東通原子力発電所 基準地震動の策定のうち
プレート間地震の地震動評価について
(コメント回答)

2021年4月23日
東北電力株式会社

審査会合におけるコメント

4.1 プレート間地震の検討用地震 (12) 基本ケース及び不確かさケースの想定

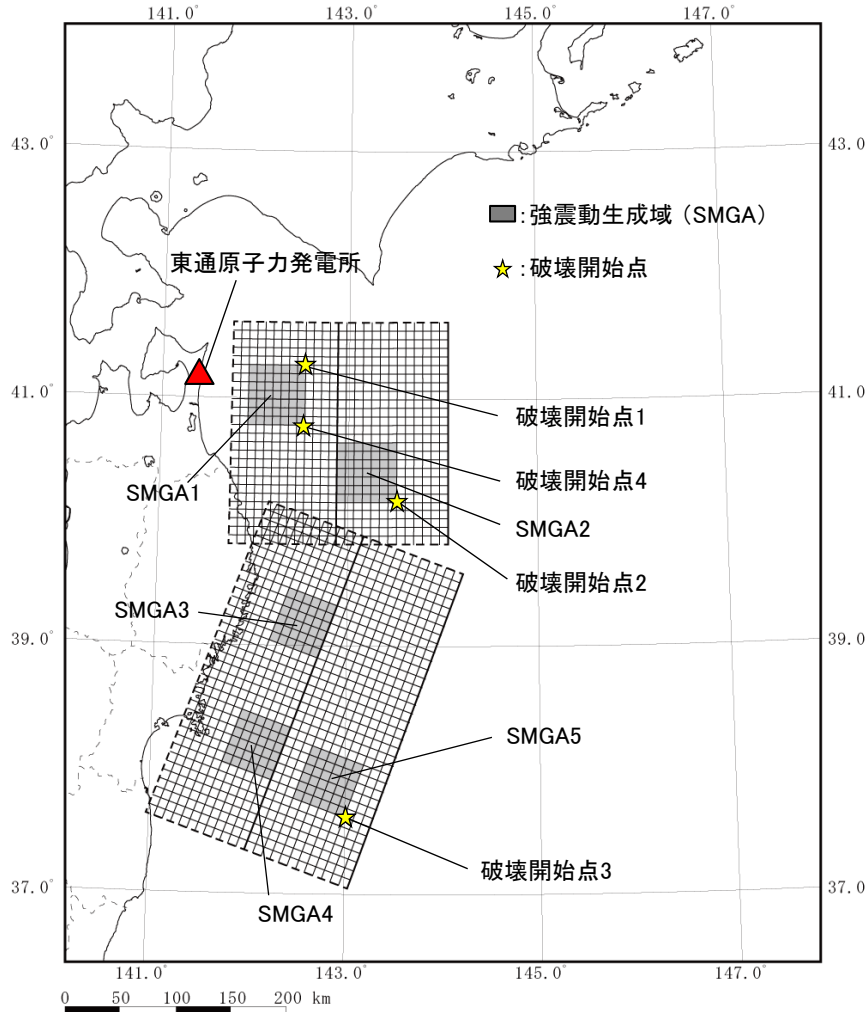
S176 S177

- ▶ 検討用地震の基本ケースでは過去の地震の震源域に基づきSMGAを設定しており、敷地への影響が大きい三陸沖北部の領域のSMGA1はアサイスミックフロントを超える範囲に位置しているが、さらに保守的な評価として、SMGA1を敷地に最も近い位置に設定した場合を不確かさケースとして考慮する。

4.1 プレート間地震の検討用地震 (13) 検討用地震の断層面 ①三陸沖北部～宮城県沖の連動モデル

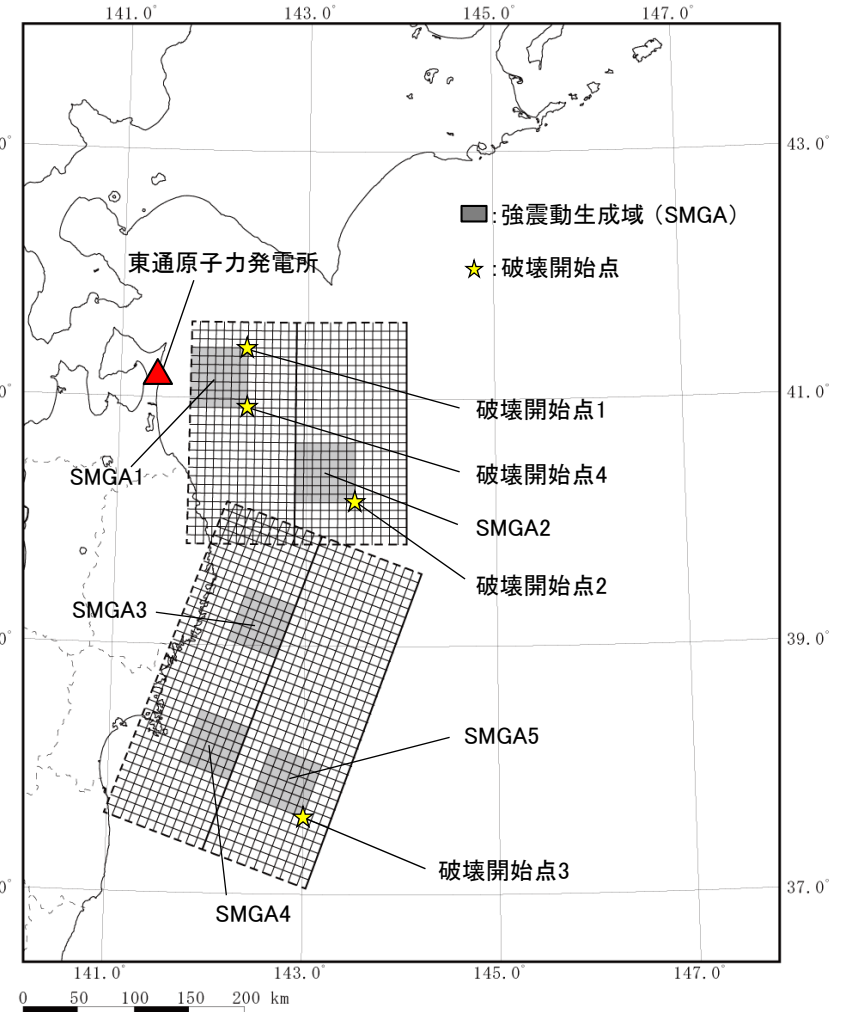
S177

➤ 三陸沖北部～宮城県沖の連動モデルの基本ケース及び不確かさケース(SMGAの位置の不確かさを考慮)の断層面を以下に示す。

(13) 検討用地震の断層面 ②三陸沖北部～根室沖の連動モデル

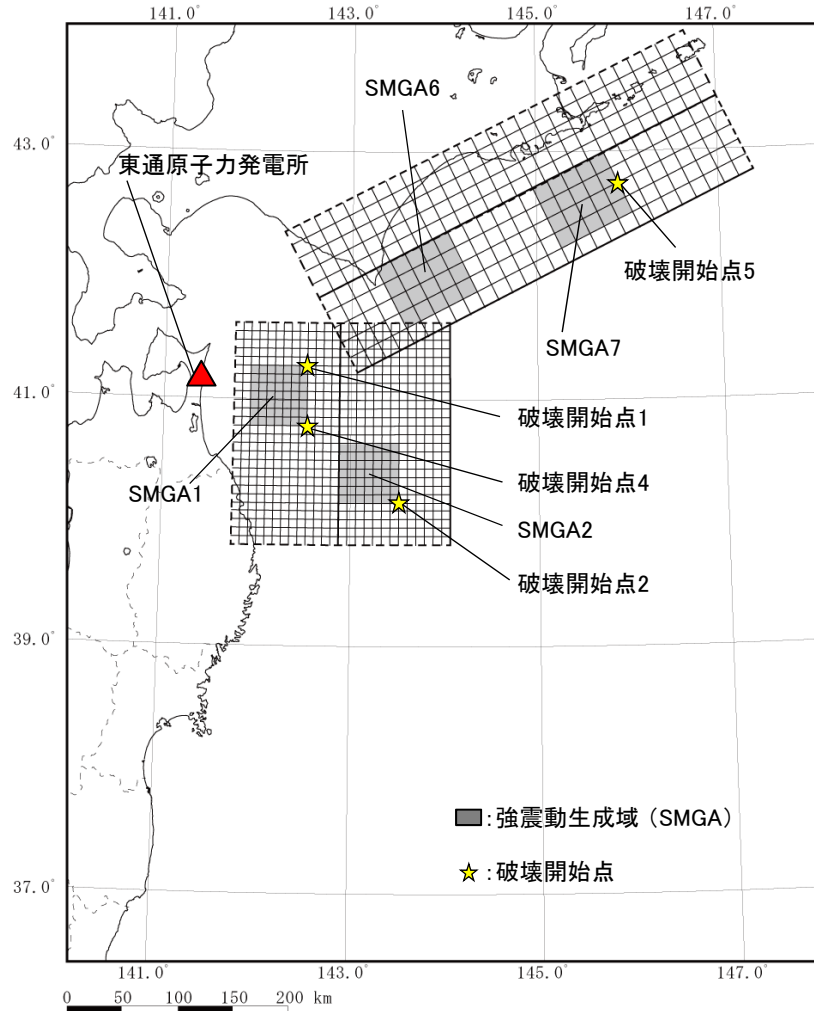
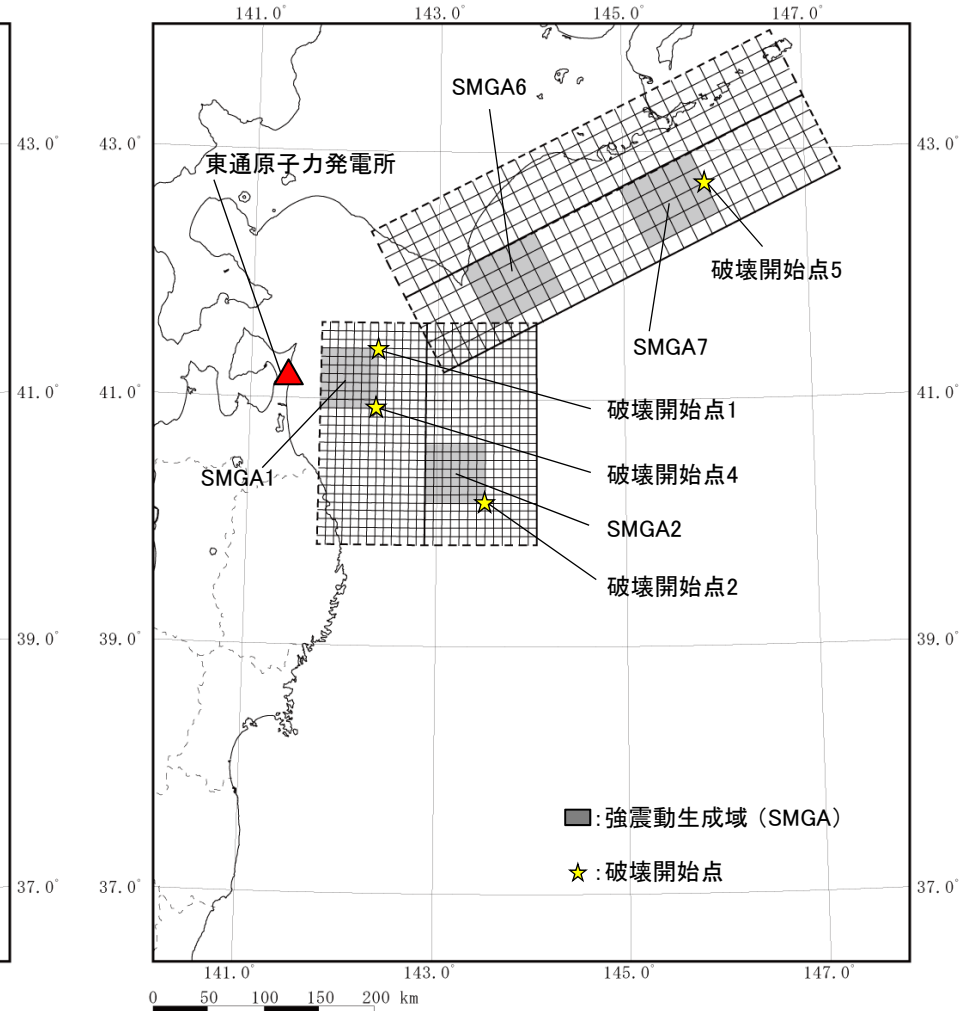
S176 S177

➤ 三陸沖北部～根室沖の連動モデルの基本ケース及び不確かさケース(SMGAの位置の不確かさを考慮)の断層面を以下に示す。

(17) 断層パラメータの妥当性検討 ②地震調査研究推進本部(2004a), 内閣府(2020a)との比較

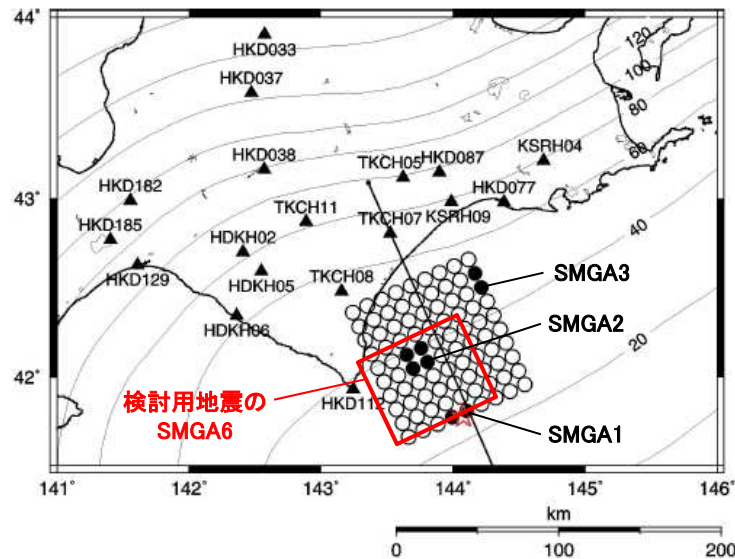
S178

- 検討用地震の震源モデルのうち敷地に最も近いSMGA1を含む三陸沖北部の領域について、地震調査研究推進本部(2004a)による三陸沖北部地震の震源モデル及び内閣府(2020a)による日本海溝(三陸・日高沖)モデルの強震動生成域との比較を示す。
- 検討用地震の震源モデルのうち敷地に最も影響のあるSMGA1は、他2つのモデルの敷地に最も近いSMGAよりもさらに近い位置にあり、また、その短周期レベルも他2つのモデルと同等またはそれ以上である。なお、検討用地震の基本震源モデルのSMGA1の短周期レベルは、短周期レベルが大きい1978年宮城県沖地震を踏まえた割増係数1.4を保守的に考慮している。

4.2 検討用地震の地震動評価 (1) 地震動評価方針

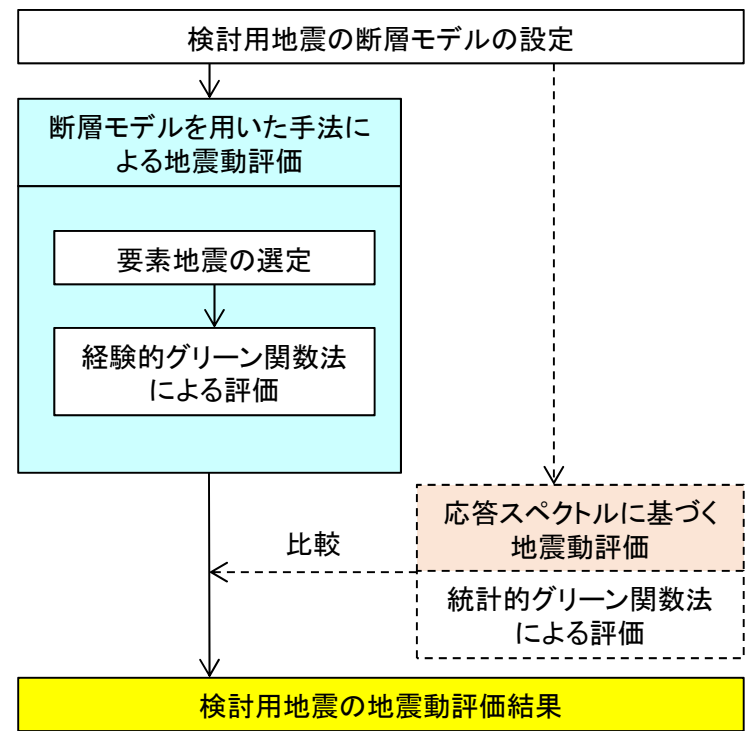
S176

- M9のプレート間地震は、既往の距離減衰式に対して外挿となることから、地震動評価は断層モデル手法による評価結果を採用し、距離減衰式による評価は、検討用地震の特徴を踏まえ、断層モデル手法の地震動評価結果のレベル確認として参考的に実施する。
- 断層モデルを用いた手法による地震動評価は、設定した震源モデルの各SMGA付近で発生したプレート間地震の観測記録が敷地で得られていることから、経験的グリーン関数法[釜江ほか(1991)及び入倉ほか(1997)]による地震動評価を実施する。また、経験的グリーン関数法による評価結果のレベル確認として、参考的に統計的グリーン関数法による評価を実施し比較する。(補足説明資料3章参照)

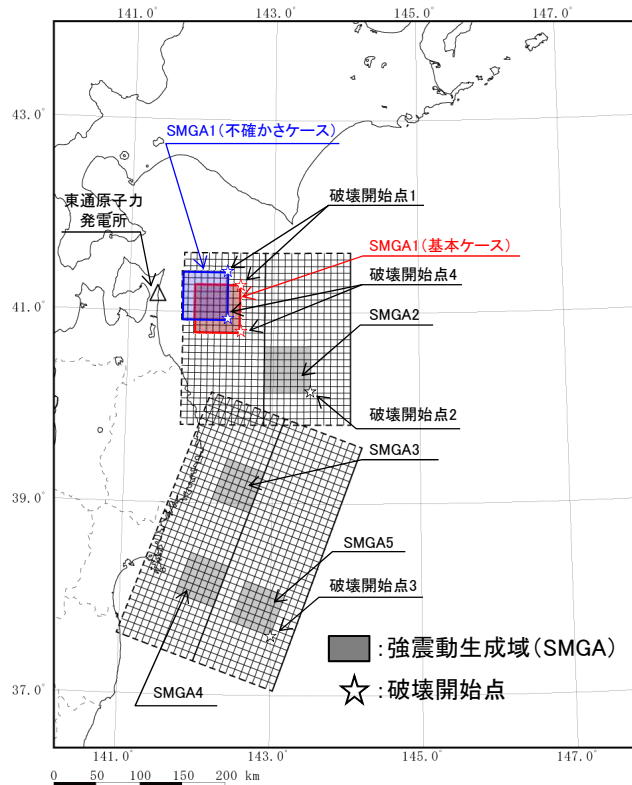
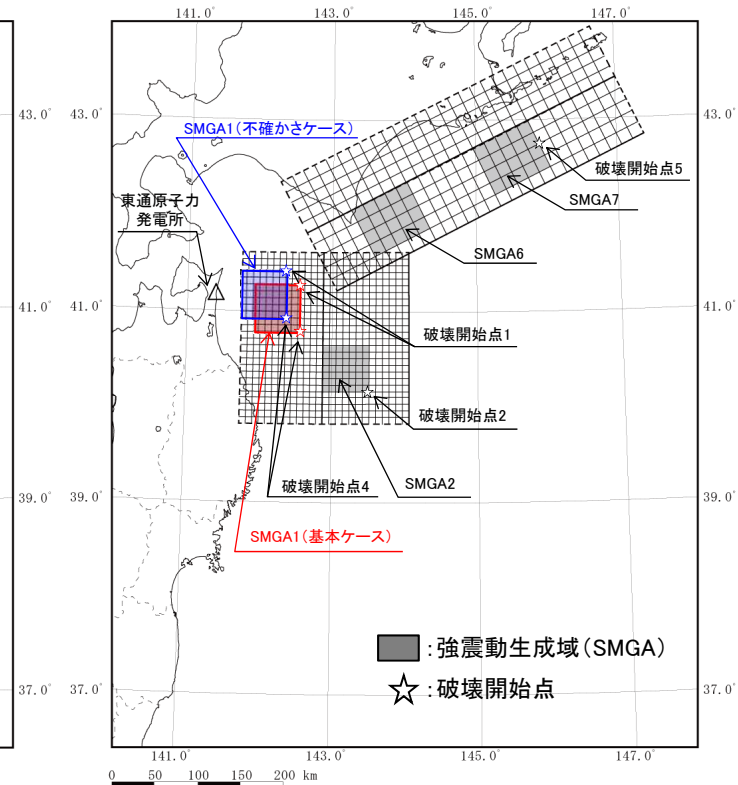
S176 S177

- 敷地周辺で発生するプレート間地震の特徴を整理し、敷地に対して最も影響の大きい地震として、三陸沖北部(青森県東方沖・岩手県沖北部)のM8程度の地震を包含する領域に「東北地方太平洋沖型地震(M9.0)」を選定した(検討対象地震の選定)。
- 震源モデルは、三陸沖北部～宮城県沖の連動及び三陸沖北部～根室沖の連動の2つの連動モデルを設定した。

4.3 プレート間地震の地震動評価 まとめ

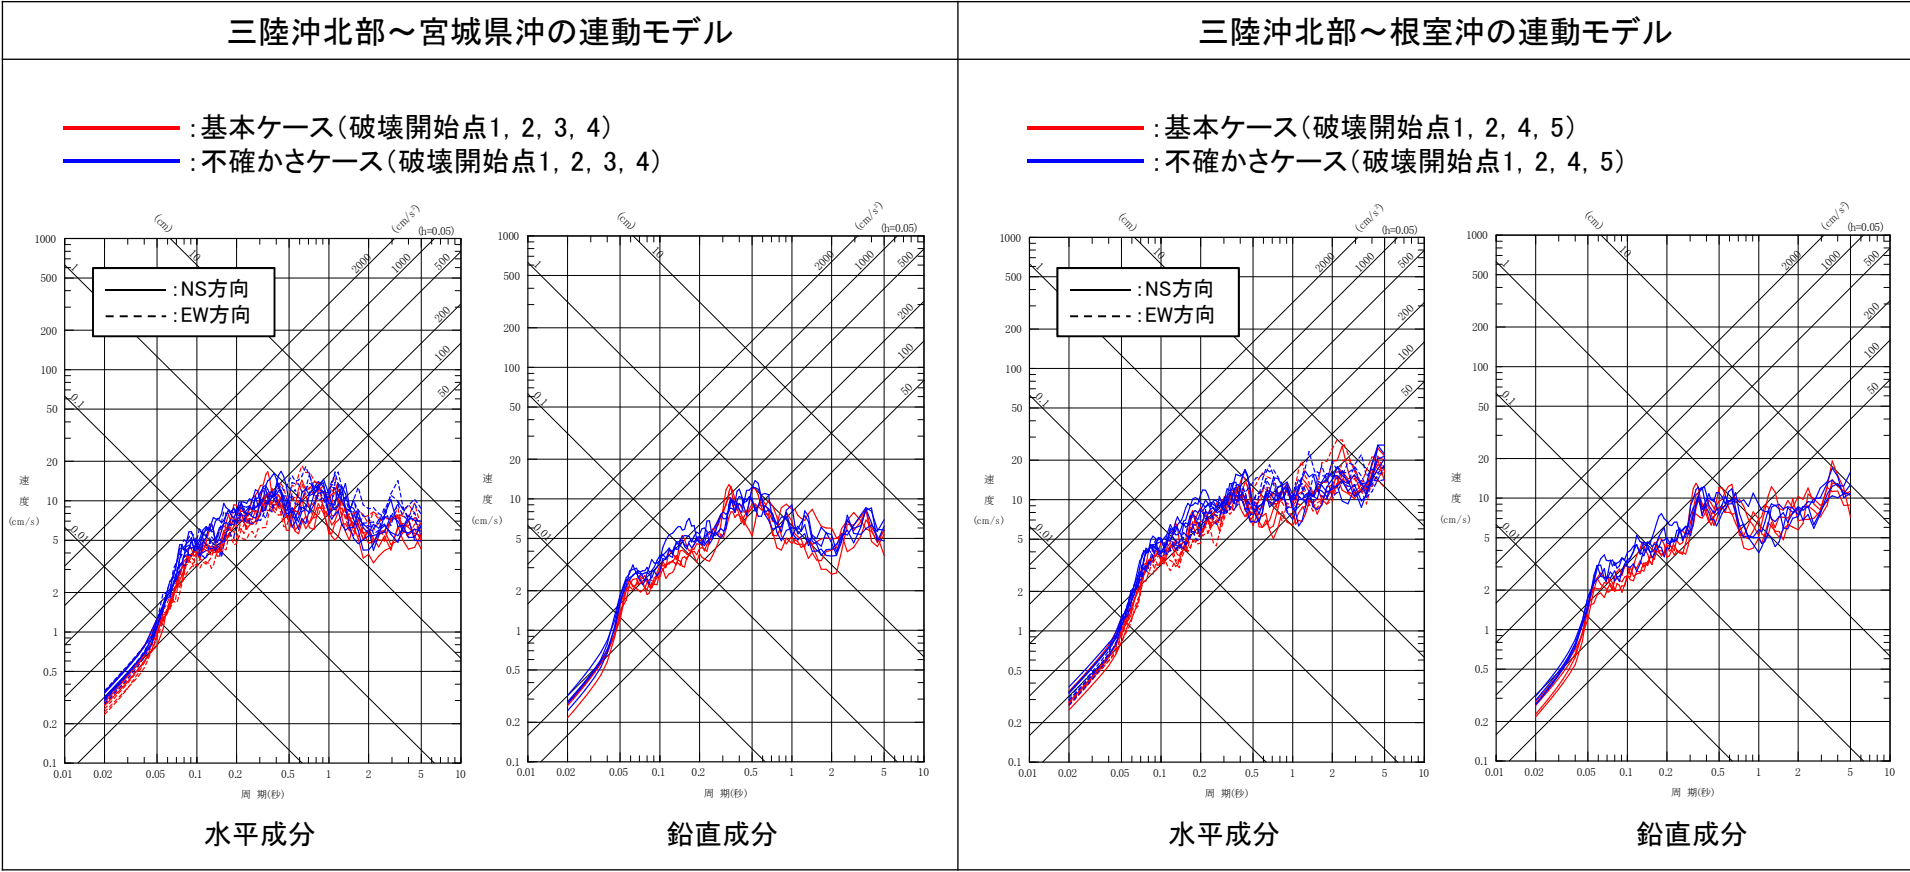
S176 S177

- 三陸沖北部～宮城県沖の連動モデル及び三陸沖北部～根室沖の連動モデルについて、不確かさを考慮した設定(SMGAの位置の不確かさを考慮したケース)を行い、断層モデルを用いた手法(経験的グリーン関数法)による地震動評価を行った(検討用地震の地震動評価)。
